**AVIS RELATIF À LA PROTECTION
CONTRE LES EVENTUELS EFFETS NOCIFS ET NUISANCES
PROVOQUÉS PAR LES RAYONNEMENTS NON IONISANTS
GÉNÉRÉS PAR DES ANTENNES ÉMETTRICES STATIONNAIRES**

Commune : FLEMALLE - Exploitant : TELENET GROUP

Référence exploitant : LG2011E

Rapport n° 3794 / 2024

Figure 1 : Vue en plan des lieux de séjour et des points de contrôle

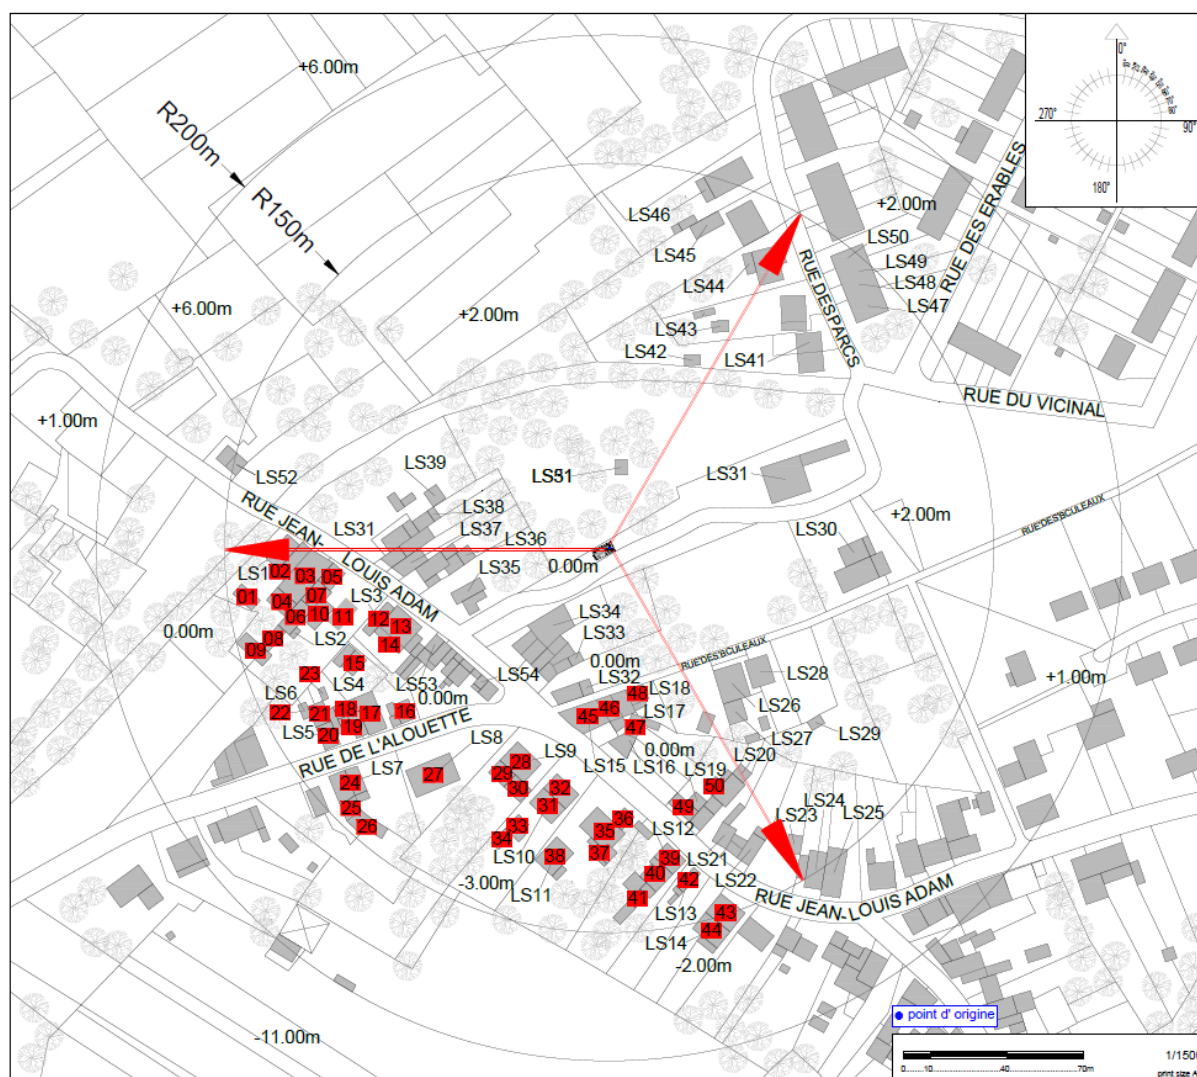
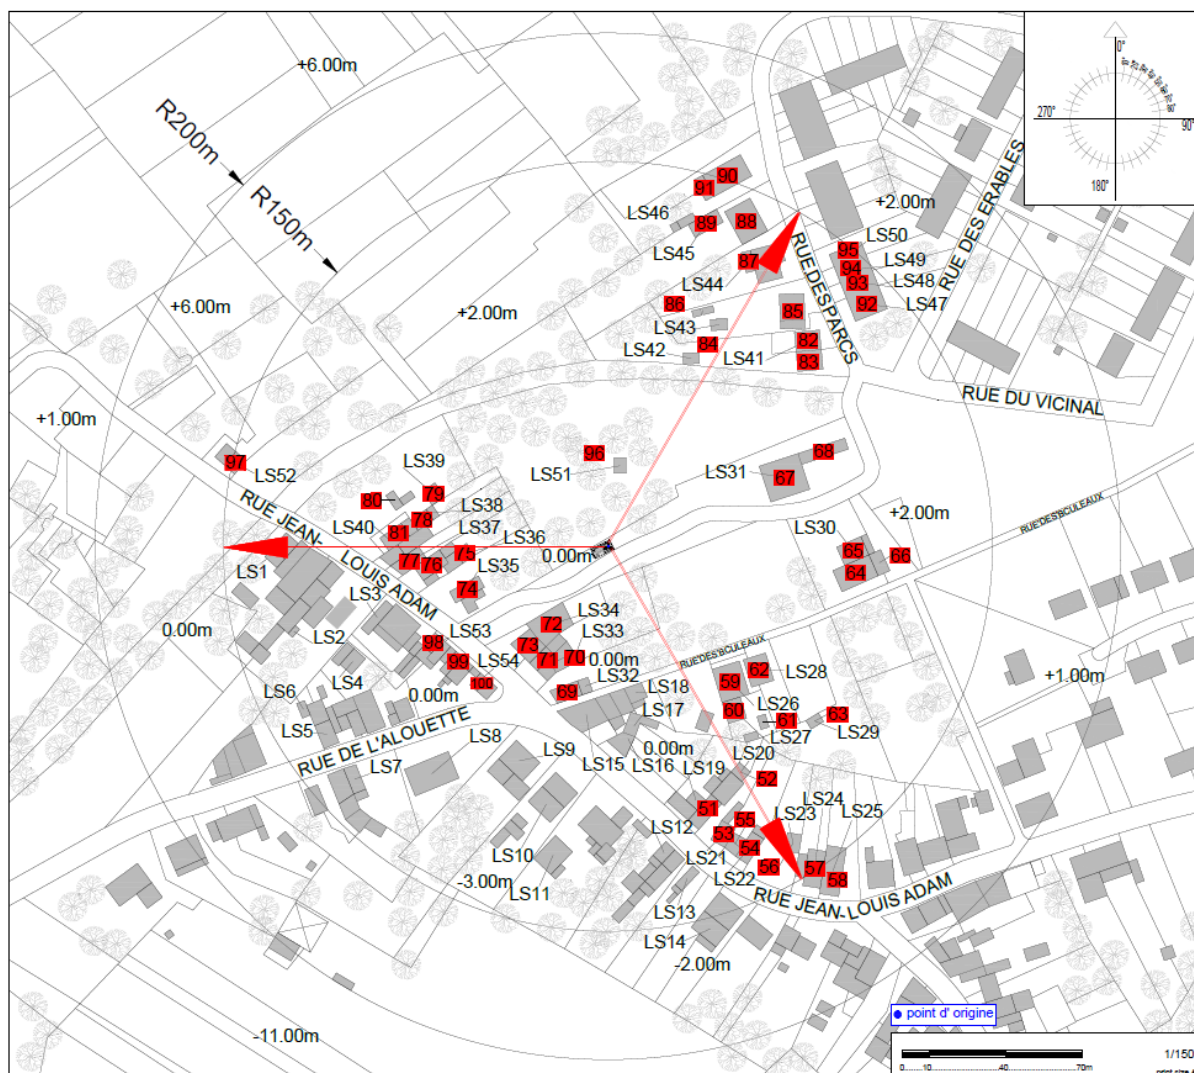
- le numéro du point de contrôle repris sur un des plans de la figure 1;
- le numéro du LS dans lequel se trouve le point de contrôle de la 1^{ère} colonne ;
- l'atténuation d'obstacle prise en compte pour le calcul de l'indice d'exposition dans le LS ;
- le résultat du calcul de l'indice d'exposition.

N° point de contrôle	LS	Atténuation (dB)	Indice d'exposition relatif à la limite par installation IE_i
77	LS37	3,0	0,763
48	LS18	3,0	0,740
49	LS19	3,0	0,714
85	LS43	3,0	0,656
47	LS17	3,0	0,627
62	LS28	3,0	0,585
82	LS41	3,0	0,572
76	LS36	3,0	0,534
46	LS16	3,0	0,522
53	LS21	3,0	0,515
51	LS19	3,0	0,508
81	LS40	3,0	0,503
63	LS29	3,0	0,480
61	LS27	3,0	0,443
50	LS19	3,0	0,433
87	LS44	3,0	0,428
13	LS3	3,0	0,422
52	LS20	3,0	0,420
64	LS30	3,0	0,419
12	LS3	3,0	0,399
100	LS54	3,0	0,382
99	LS54	3,0	0,372
5	LS2	3,0	0,367
54	LS22	3,0	0,356
14	LS3	3,0	0,351
84	LS42	3,0	0,339
56	LS23	3,0	0,334
83	LS41	3,0	0,326
11	LS2	3,0	0,319
7	LS2	3,0	0,311
86	LS43	3,0	0,308
55	LS21	3,0	0,306
3	LS1	3,0	0,301
69	LS32	3,0	0,300
40	LS12	3,0	0,294

En ce qui concerne les antennes de l'installation mentionnées dans le tableau 1, la distance maximale à laquelle la limite pourrait être atteinte, à l'extérieur, est égale à 107,4 m. S'il n'y a pas de LS à une distance inférieure, les antennes respectent forcément la limite d'immission.

Dans le cas des LS situés à l'intérieur des bâtiments, une atténuation d'obstacle est prise en compte et il en résulte que la distance maximale à laquelle la limite pourrait être atteinte se réduit à 76,0 m.

Figure 2 : Vue en plan des installations d'antennes dans un rayon de 300 mètres autour de l'installation faisant l'objet de la demande d'avis

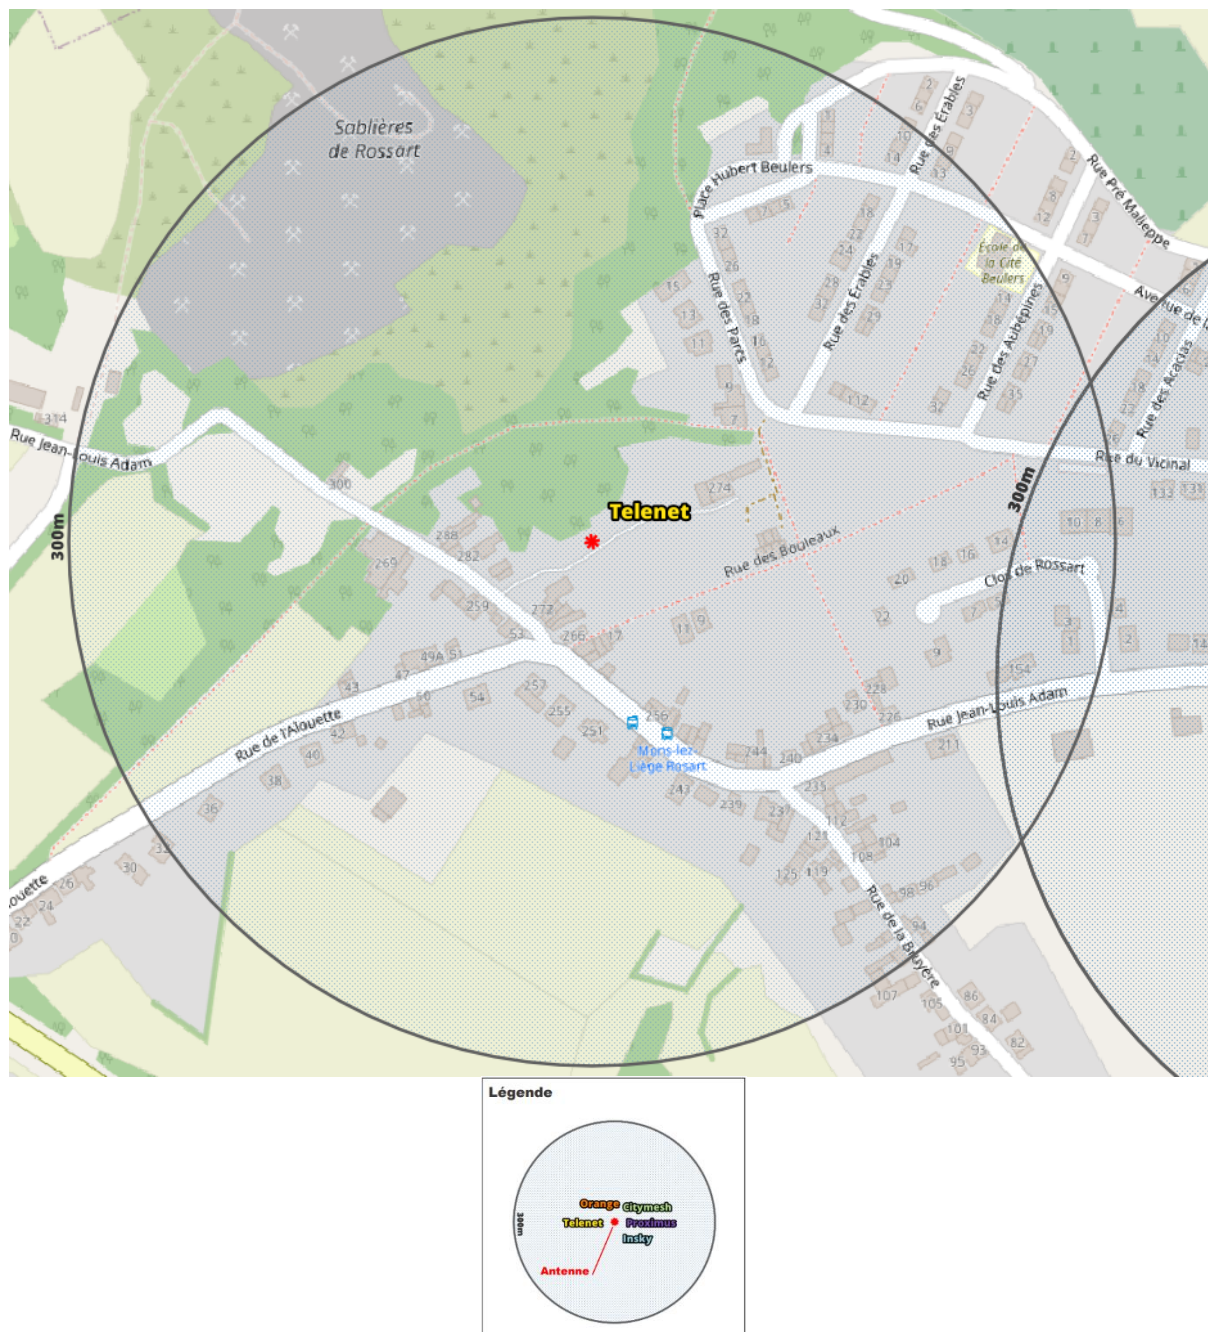
Le plan en projection verticale de la figure 2 indique la localisation des installations d'antennes émettrices stationnaires visées par le décret et situées dans un rayon de 300 mètres autour de l'installation référencée dans le paragraphe 2 et localisée au centre du cercle. Les données de localisation de ces antennes et les avis correspondant sont accessibles via le cadastre en ligne des antennes émettrices stationnaires⁸. Les installations prises en compte dans l'évaluation du respect de la limite cumulative sont les installations d'antennes émettrices déclarées en service par l'exploitant à la date du présent avis, à l'exception de l'installation référencée dans le paragraphe 2 et éventuellement d'autres installations ayant fait l'objet d'une demande d'avis à la même date et qui sont situées à l'intérieur de la zone de 300 mètres de rayon.

- il y a au plus 4 installations d'antennes émettrices stationnaires présentes dans la zone d'évaluation de 300 mètres de rayon représentée dans la figure 2, y inclus l'installation référencée dans le paragraphe 2 : la limite cumulative définie à l'article 4, §2 du décret est nécessairement respectée dans les lieux de séjour à l'intérieur de la zone d'évaluation de 300 mètres de rayon ;

Compte tenu des considérations ci-dessus, il apparaît que l'intensité du rayonnement électromagnétique généré, dans les lieux de séjour situés dans un rayon de 300 mètres autour de l'installation référencée dans le paragraphe 2, par l'ensemble des antennes émettrices stationnaires de l'ensemble des exploitants du même site d'antennes émettrices stationnaires respecte la limite fixée à l'article 4, § 2 du décret.
